南京江北新区管理委员会建设项目批前公示

南京工业大学江浦校区三期工程建设项目（海外学院）

规划许可变更

总平面变更对比图 附图 1

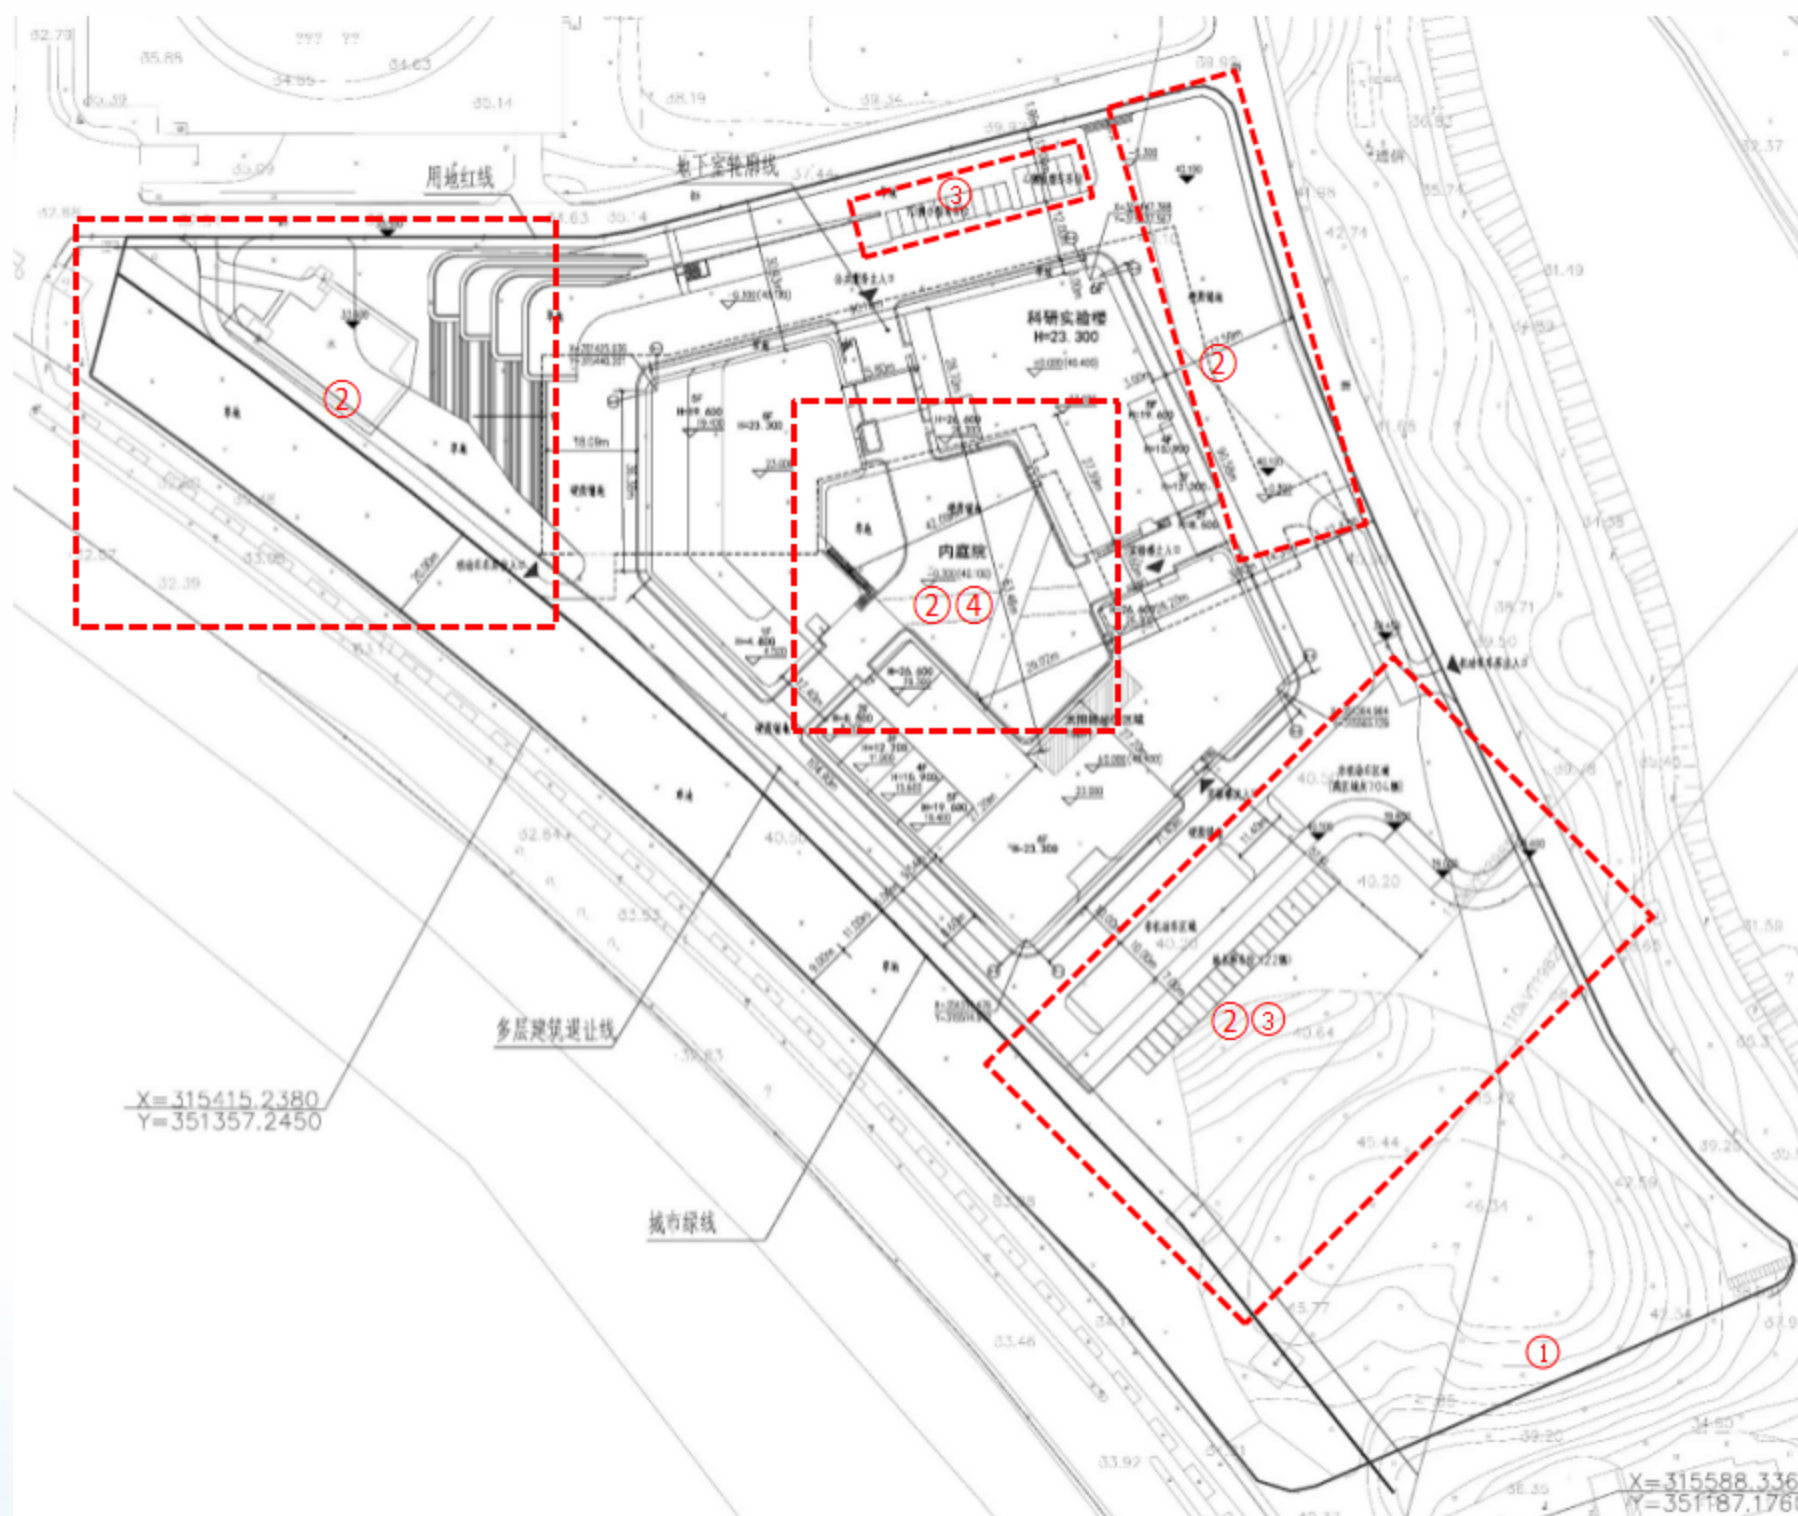
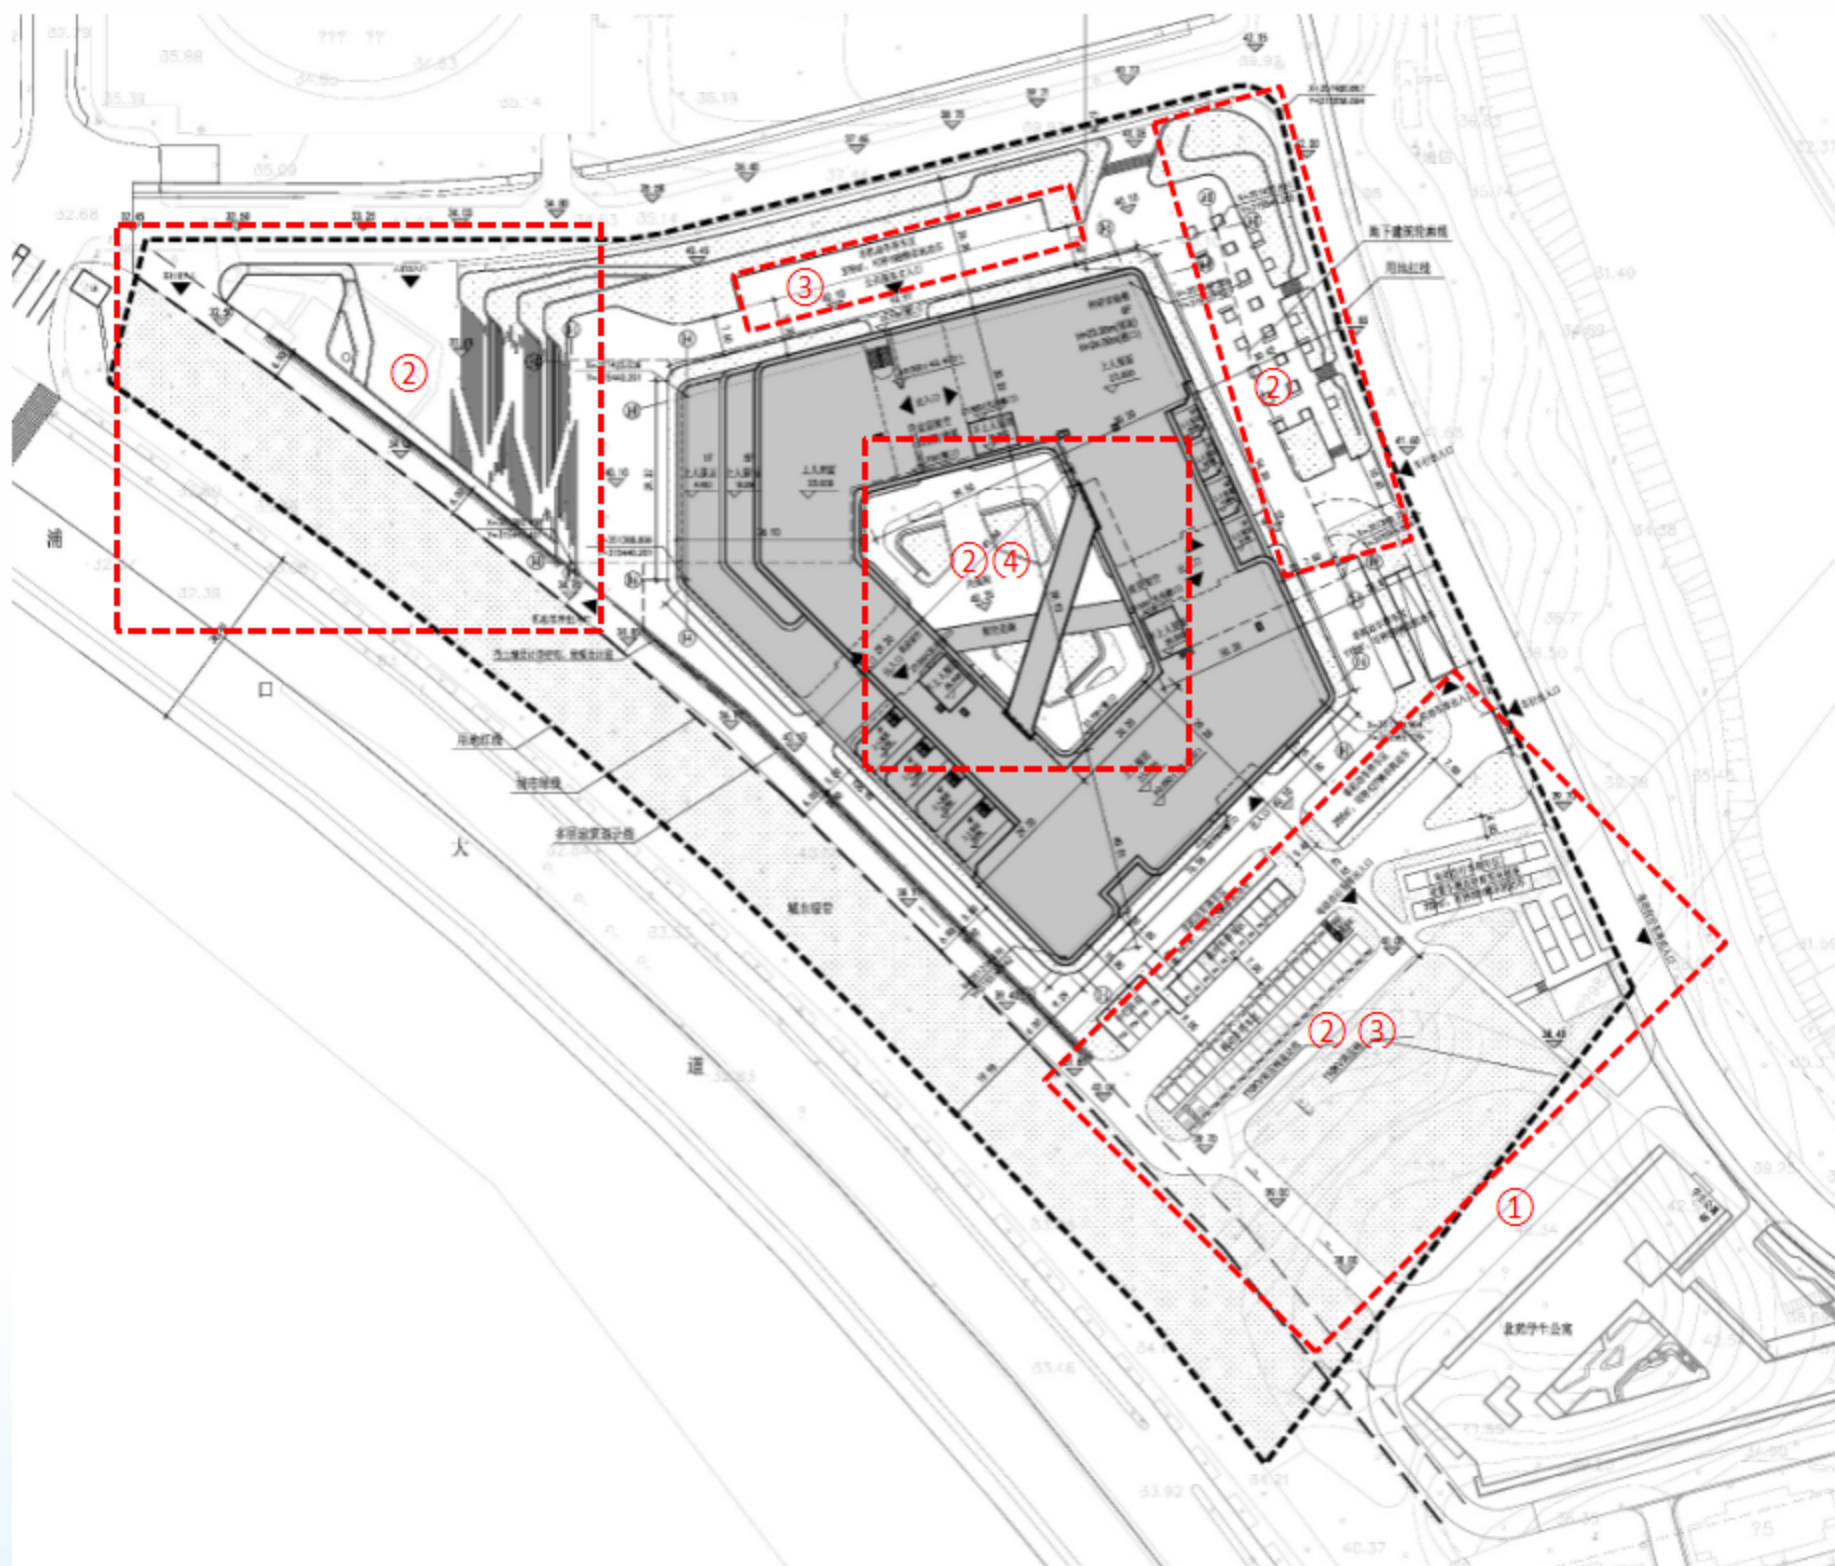
- 1、根据学校发展需求,项目南侧用地红线范围调整,用地红线面积由 44719.56 平方米调整为 39609.59 平方米,相关指标相应调整,与南京工业大学整体用地指标平衡;
- 2、深化景观效果并调整绿地范围;
- 3、调整地面机动车、非机动车停车位置,并增加机动车、非机动车停车数量;
- 4、内庭院标高由绝对标高 40.10 调整为 40.25;

一层平面变更对比图 附图 2

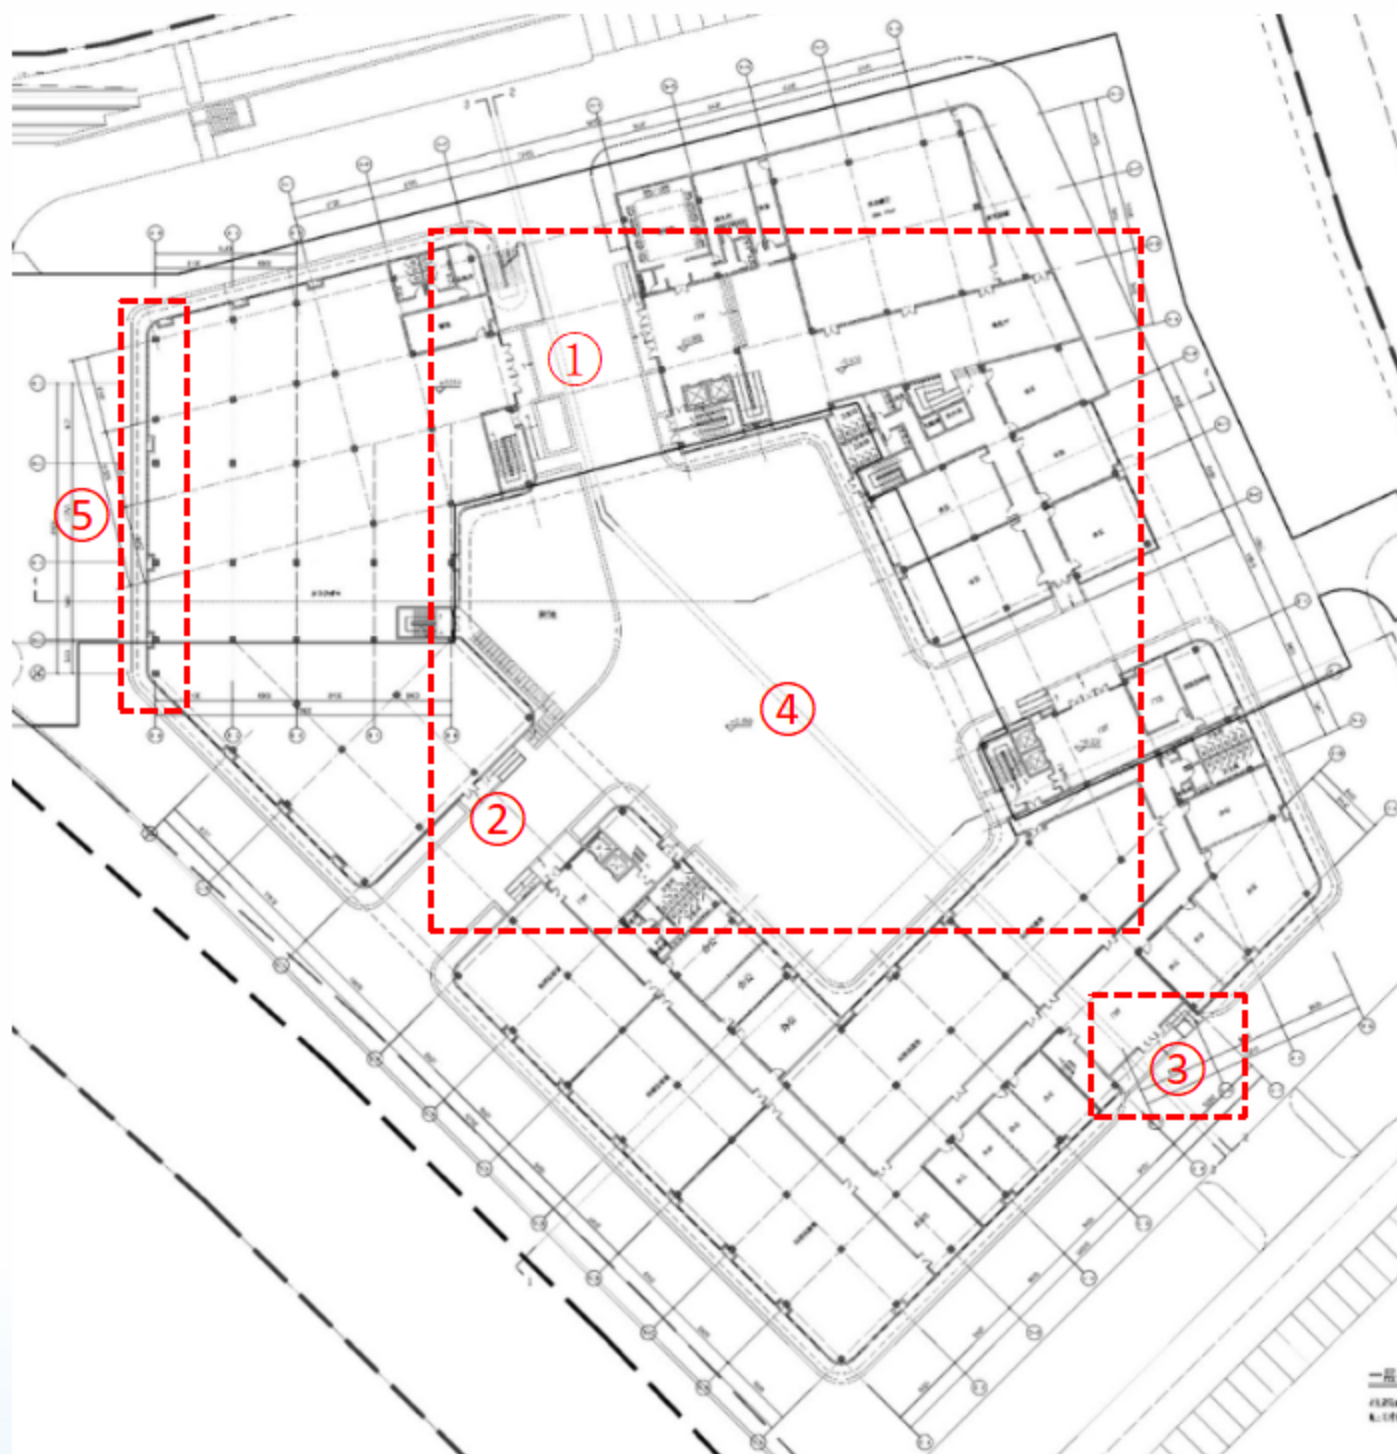
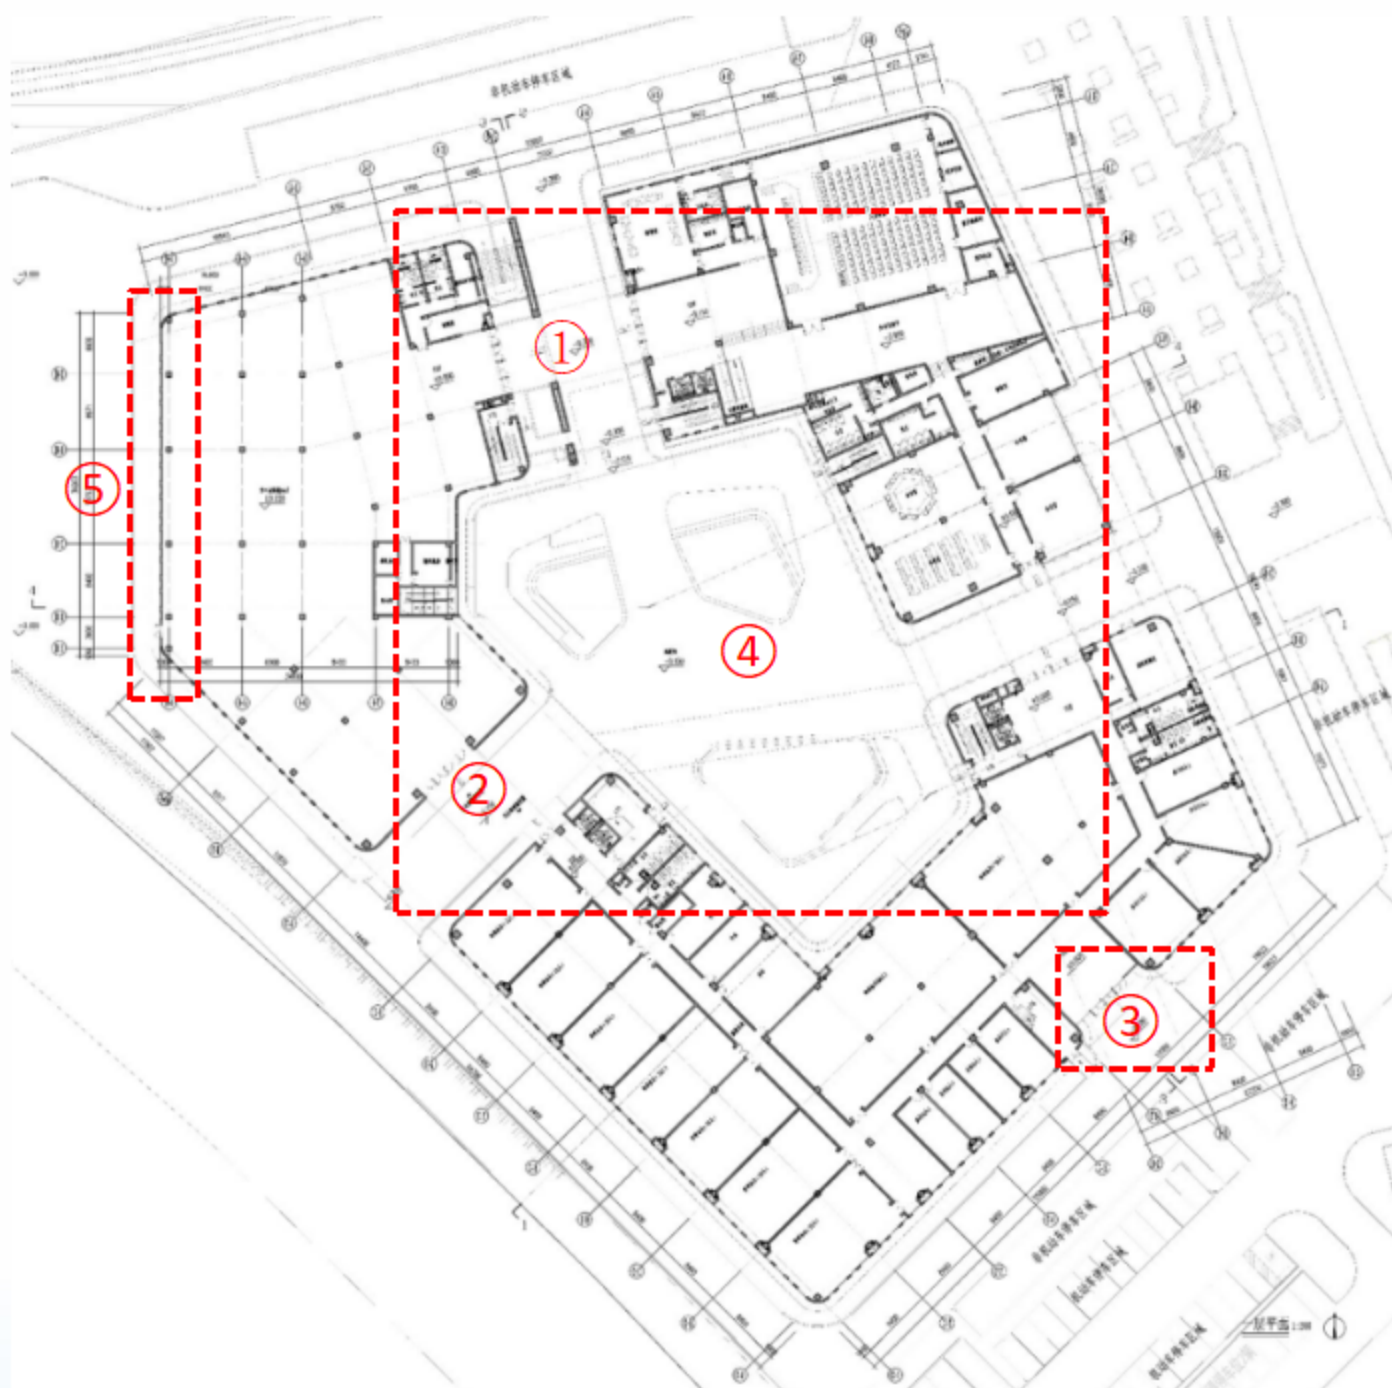
- 1、 架空通道一侧增设装饰墙；
- 2、 架空通道一侧外立面上的门扩大；
- 3、 建筑入口两侧垂直相交的墙体改为弧墙；
- 4、 内院绿地范围调整；
- 5、 局部空调室外机位取消；

3-3 剖面变更前后对比图 附图 9

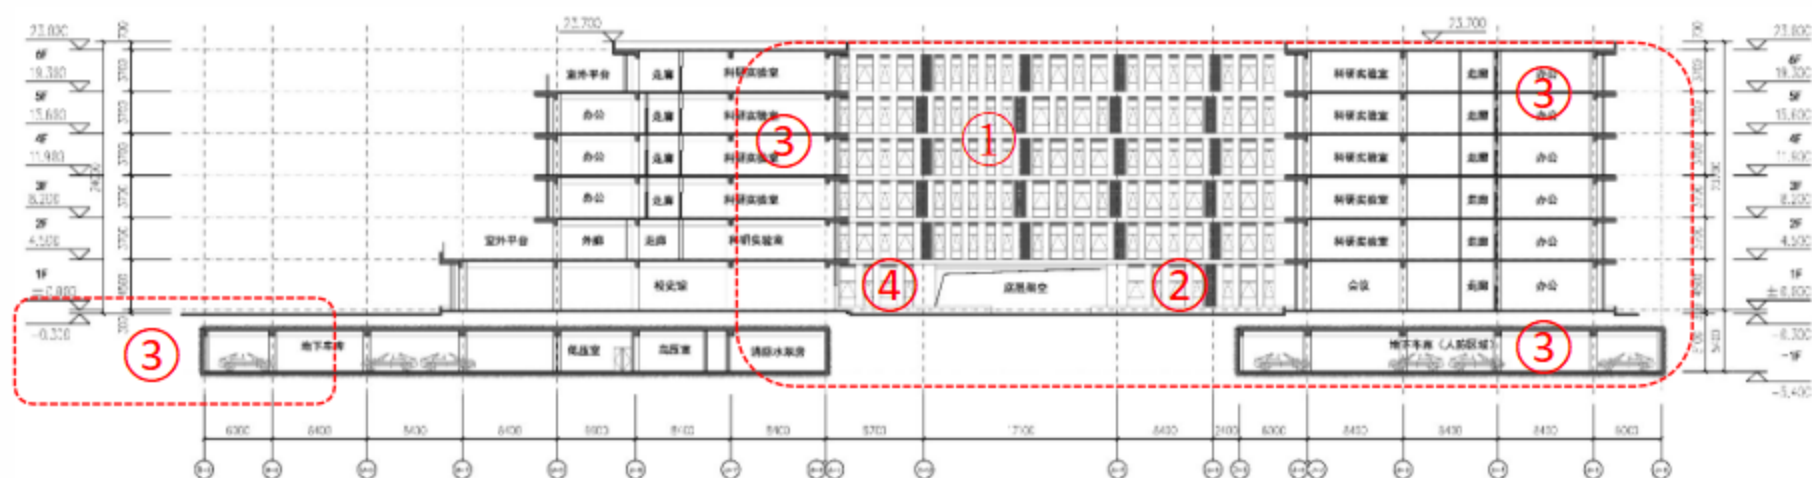
- 1、调整立面外窗分隔；
- 2、一层外立面增加深灰色真石漆图示；
- 3、根据剖切位置细化剖面图；
- 4、立面增加外窗及深灰色金属穿孔板；

4-4 剖面图变更前后对比图 附图 10

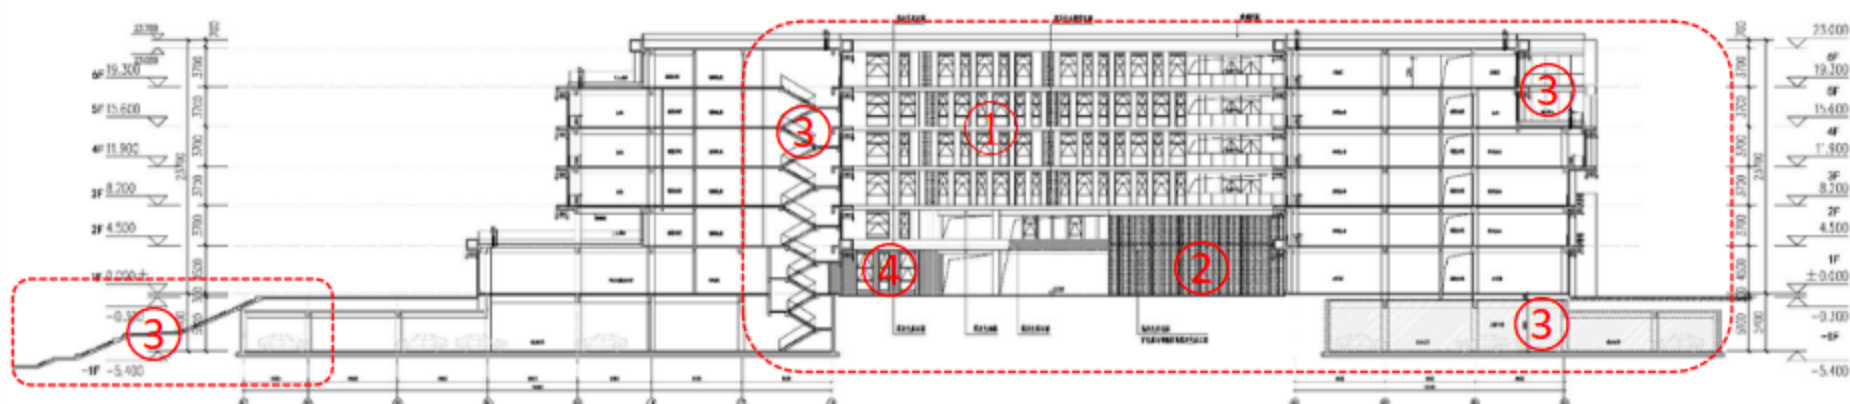
- 1、调整立面外窗分隔；
- 2、局部立面装饰材料由浅灰色真石漆调整为浅灰色金属穿孔板；
- 3、根据剖切位置细化剖面图；
- 4、一层外立面增加深灰色真石漆图示；
